新竹縣政府工程查核代表照片表

工程名稱：新竹縣光明國民小學第三棟大樓男廁整修工程

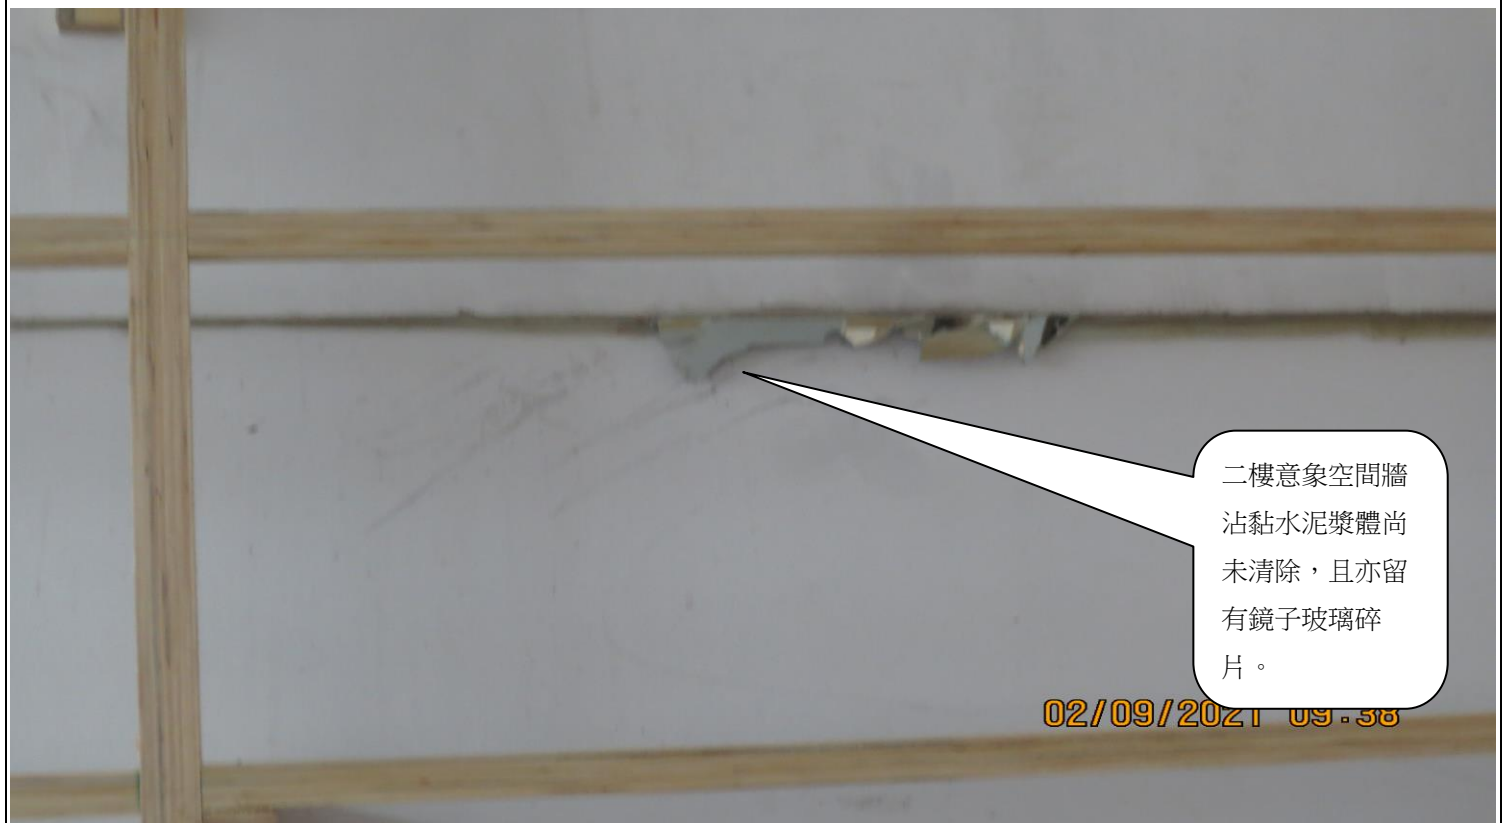
二樓意象空間牆沾黏水泥漿體尚未清除，且亦留有鏡子玻璃碎片。
